## Změnový list č. 20

Předmět ZL: Změny SDK – S2

**Rekonstrukce výtahových kabin a modernizace elektroinstalace společných prostor v bytovém domě nám. Svobody 728/1**

Stavba: VZ/18/2023 - Rekonstrukce výtahových kabin a modernizace elektroinstalace  
společných prostor v bytovém domě nám. Svobod

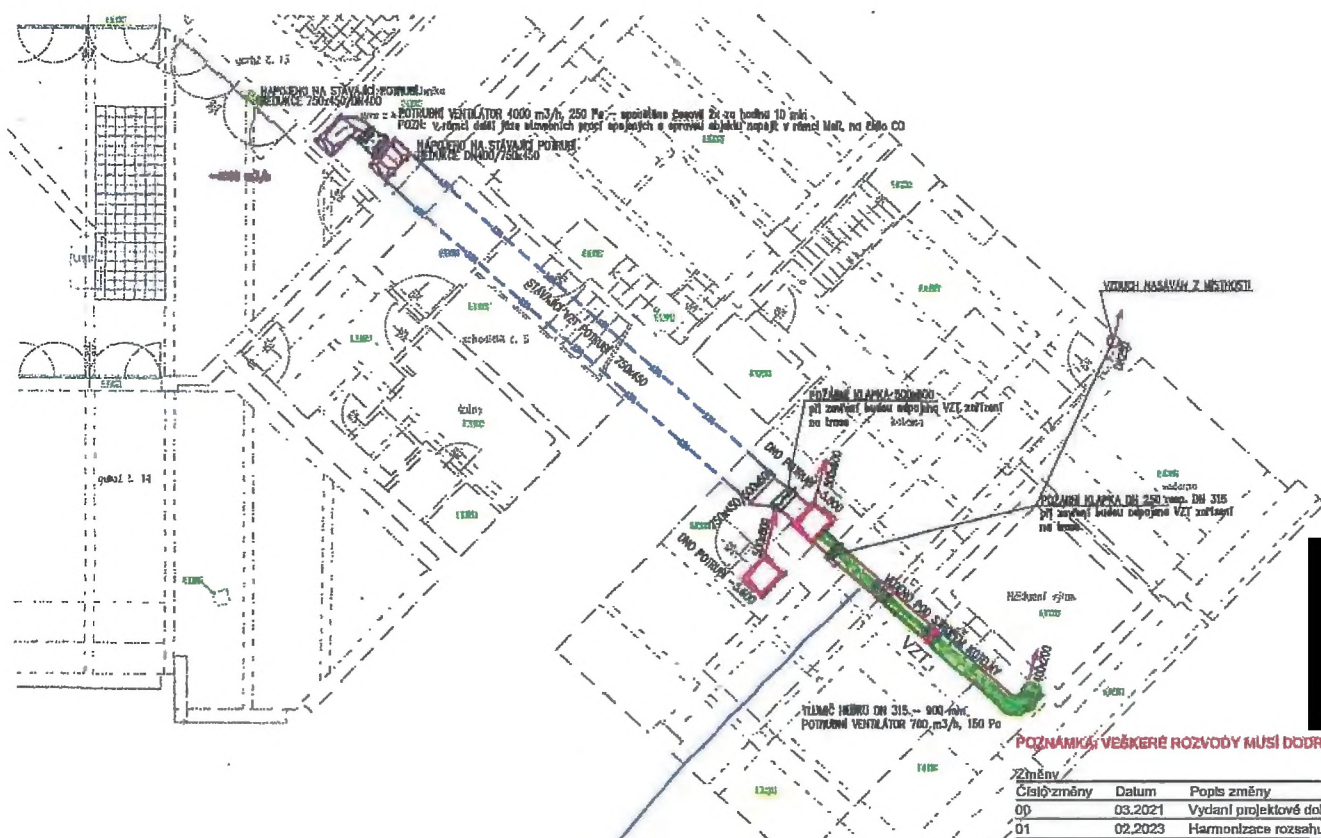
Na základě změny PD PBŘ – rozdělení objektu na požární úseky - projektant doplnil požární izolaci v kotelně, místnosti rozdělovače ÚT, větrání garáže a komerce.

Doplnění požární izolace

1	K	751581212	Protipožární ochrana vzduchotechnického potrubí dodatečný obklad přímého potrubí čtyřhranného, požární odolnost EI 45	m2	40,000			SoD
	W		"kotelna" 6		6,000			
	W		"větrání garáže" 18		18,000			
	W		"komerce" 18		18,000			
	W		<b>Součet</b>		<b>40,000</b>			
2	K	998751102	Přesun hmot pro vzduchotechniku stanovený z hmotnosti přesunovaného materiálu vodorovná dopravní vzdálenost do 100 m v objektech výšky přes 12 do 24 m	t	0,765			SoD
3	K	998751181	Přesun hmot pro vzduchotechniku stanovený z hmotnosti přesunovaného materiálu Přplatek k cenám za přesun prováděný bez použití mechanizace pro jakoukoliv výšku objektu	t	0,765			SoD
